# Dopravně inženýrské opatření - místní úprava provozu

AKCE:	snížená zatížitelnost mostů	 TECHNICKÉ ČINNOSTI V DOPRAVĚ
VÝKRES:	most M1	
MÍSTO AKCE:	kříž. ul. Kateřinská x Oblouková, Stráž nad Nisou	
OBJEDNATEL:	obec Stráž nad Nisou	DATUM: 8. 12. 2023
PROJEKTANT:	Ing. Marek ZIKMUND	VERZE: 1
MOBIL / EMAIL:	603 945 176 / <a href="mailto:mzikmund@email.cz">mzikmund@email.cz</a>	č. ZAKÁZKY: 2023 09 12

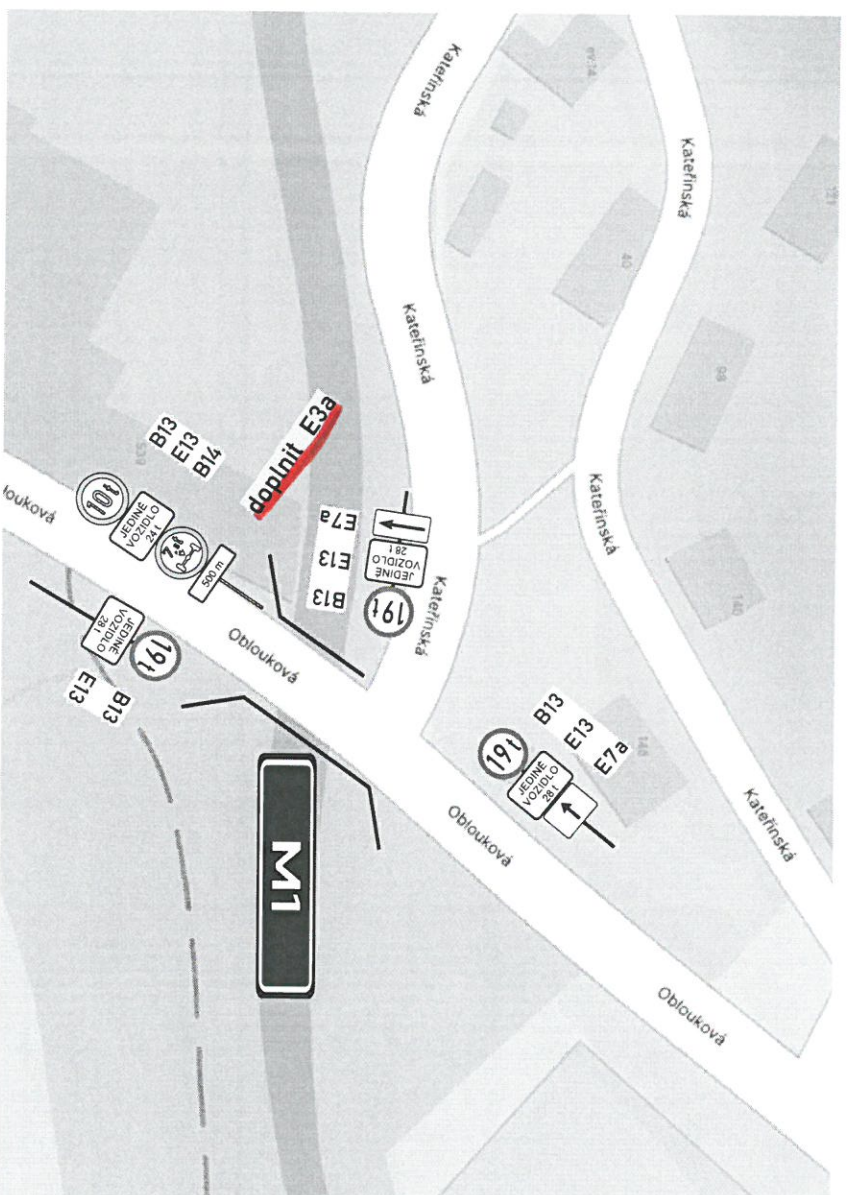
Police České republiky, jakožto dotčený orgán vydávající stanovisko ve smyslu ust. §77/2b z.č. 361/2000Sb. s předloženým návrhem souhlasí, neboť odpovídá obecným požadavkům na bezpečnost a plynulost provozu na pozemních komunikacích.

Odsouhlaseno dne 20.12.2023 pod č.j. KRPL-123071-3/ ČJ-2023-180506-03 za podmínky dodržení zejména vyl. č. 294/2015Sb., Technických podmínek č. 65. Dále požadujeme **umístit, předběžné značení" B13+E13 (jediné vozidlo 28t) +E7a ve směru z centra v ul. Oblouková před křižovatkou s ul. Londýnská (Zlatý kopec).**
